Vår referanse: PLAN-2023/12531-16
Saksbehandler: Eline Aresdatter Haakestad
Dato: 27.06.2023

Referat oppstartsmøte – reguleringsplanarbeid Fana. Gnr. 12, Bnr. 269 m. fl., Fantoftvegen, Arealplan-ID 71370000

Møtedato: 06.06.2023

Figur 1 Bygg som foreslås revet er markert i gult, deler som skal rives og ombrukes i grått, og foreslått påbygg markert i grønt (t.v.). Til høyre er totalt foreslått utbygging vist, perspektiv mot sørøst.

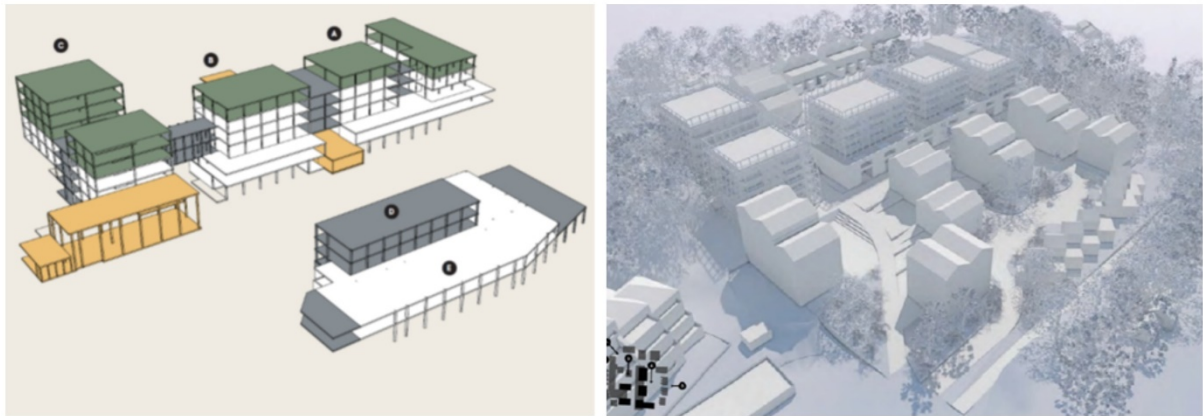
Det er positivt at prosjektet bevarer deler av eksisterende bygningsmasse. PBE trenger bedre grunnlag for å slutte seg til

riving/demontering som vist i planinitiativet. Dette må vurderes nærmere i den videre planprosessen. I tillegg må en del av foreslått bebyggelse tas ut eller endres slik den er vist, se kapittel 2.5.

Figur 2 Foreslått planavgrensning er vist med oransje linje. Dagens bebyggelse ligger stort sett innenfor byfortettingssonen. Snarvei ned til Birkelundsbakken er regulert som ytre fortettingssone, mens natur- og friluftsområdet rundt er avsatt som grønnstruktur.

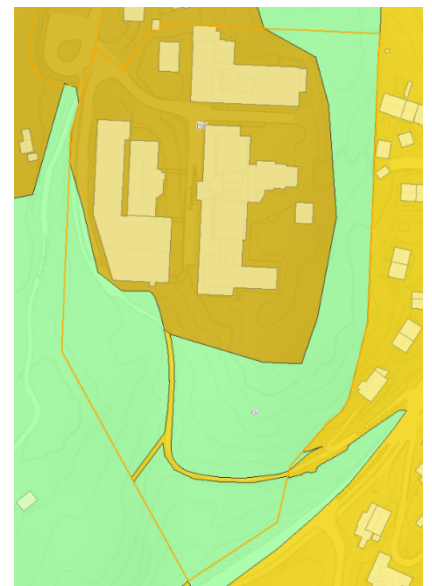
I kommuneplanens arealdel (KPA2018) er planområdet avsatt til byfortettingssone, ytre fortettingssone og grønnstruktur, se Figur 2. Foreslått bebyggelse ligger stort sett innenfor allerede bebygd areal avsatt til byfortetting, og er dermed i tråd med arealformålet.

Figur 3 Nytt anbefalingskart til stedsanalysen.

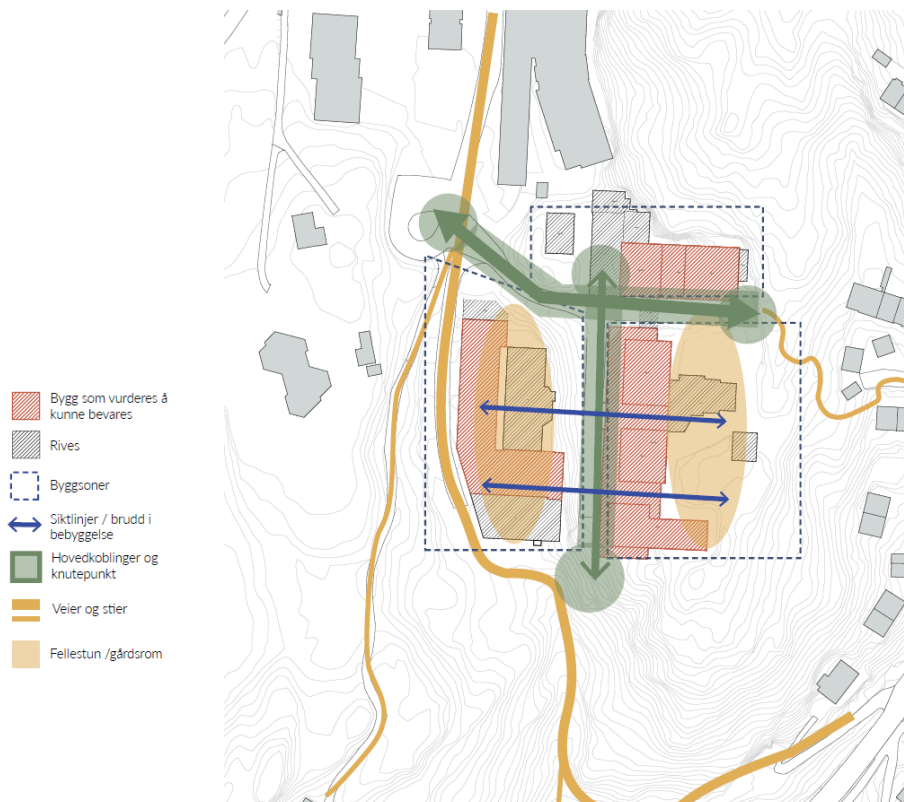
I planinitiativet har eksisterende gangakser i området vært førende for utforming og plassering av byrom, gangveger og attraksjoner. Etter veiledningsmøtet er anbefalingskartet med hovedkoblinger og gangakser endret for å skape et tydelig hierarki mellom hva som er offentlig tilgjengelig areal og hva som er privat, se Figur 3. Det legges opp til to større fellestun på hver side av dagens kontorbygg, og ny bebyggelse organiseres rundt tunene. Tverrforbindelsene som var vist i opprinnelig stedsanalyse er ikke vist i oppdatert anbefalingskart på grunn av bevaring av større del av bygningsmassen, samt å styre gangtrafikk og bidra til at beboerne føler tilknytning til egne uteareal og byrom. Disse er nå vist som siktlinjer og brudd i bebyggelsen.

I det videre planarbeidet blir det viktig å gjøre en konkret vurdering av hvilke byrom og gangforbindelser som skal være offentlige og private. Utformingen og plasseringen av byrom og gangforbindelser må søke å tydeliggjøre skillet mellom offentlige og private arealer for å unngå konflikter mellom beboere og andre. PBE vurderer at det må ses på muligheter for å etablere nye forbindelser øst-vest i området gjennom dagens hovedbygning. Gode koblinger fra private boligområder til offentlige gangveger må også sikres, og ny forbindelse fra dagens øverste plan på parkeringsanlegget mot vest må vurderes.

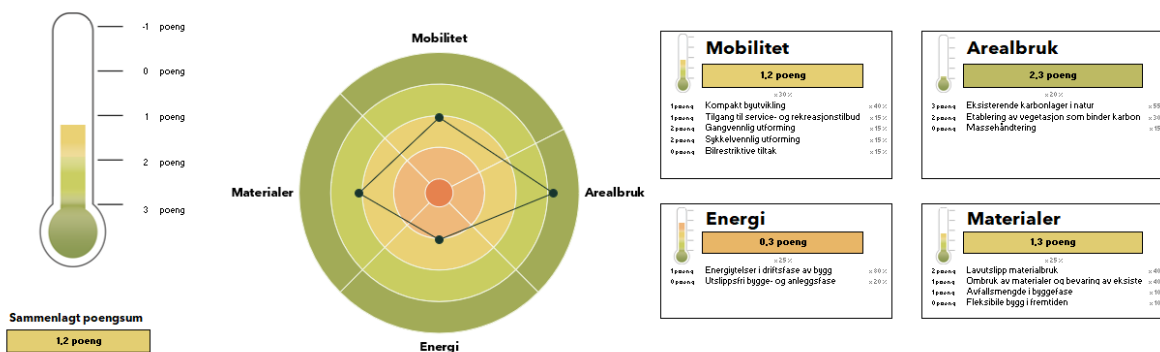
Prosjektet søker å sikre intern massebalanse. Det må tas hensyn til terrengforskjellene innenfor planområdet i det videre arbeidet. Det er uklart for PBE hvordan dette er tenkt håndtert i innsendt planinitiativ.

Vill Arkitektur opplyste i møtet om at terrenget er planlagt omtrent som i dag fordi man søker å bevare eksisterende bygg i så stor grad som mulig, men at foreslått bebyggelse i vest avhenger av tilføring av masser. I det videre planarbeidet blir det viktig å vurdere og balansere hensynene mellom bevaring av eksisterende parkeringsgarasje, massebalanse, snarveg sørover og inngrep i grønnsstruktur i dette området.

Figur 7 Dagens atkomstsituasjon i enden av Fantoftvegen, nord for planlagt bebyggelse. De røde pilene viser dagens avkjørsler.

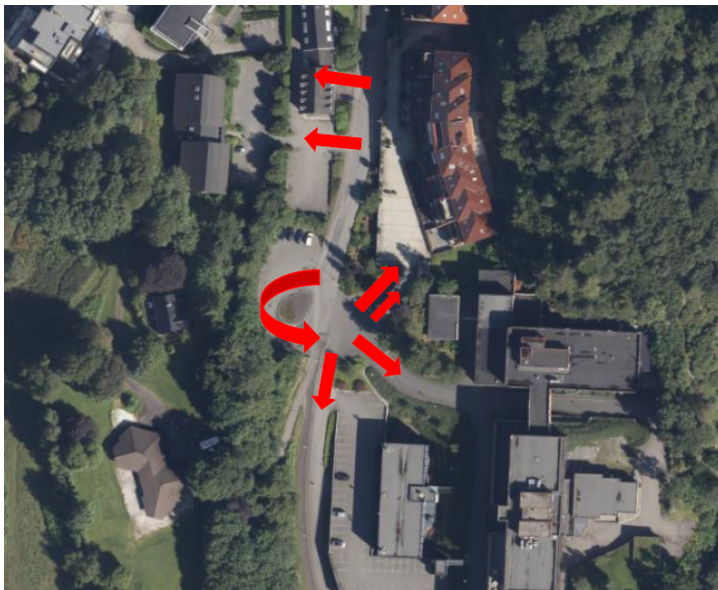
Planområdet har hovedadkomst i enden av kommunal veg, Fantoftvegen. Utforming av adkomstvegen og snusløyfe i enden av vegen fungerer dårlig i dag, og har en utflytende utforming, se Figur 7. Det er vanskelig for myke trafikanter å orientere seg i området, det er mange avkjørsler og ikke gjennomgående fortau i området.

Planområdet må utvides mot nord for å rydde i trafikksituasjonen, selv om deler av dette arealet inngår i planavgrensningen for tilgrensende pågående planarbeid (arealplan-ID 70420000) i nord (i tilfelle naboplanen ikke blir vedtatt). Det blir viktig å sikre trygge og lesbare koblinger for myke trafikanter på tvers av plangrensene.
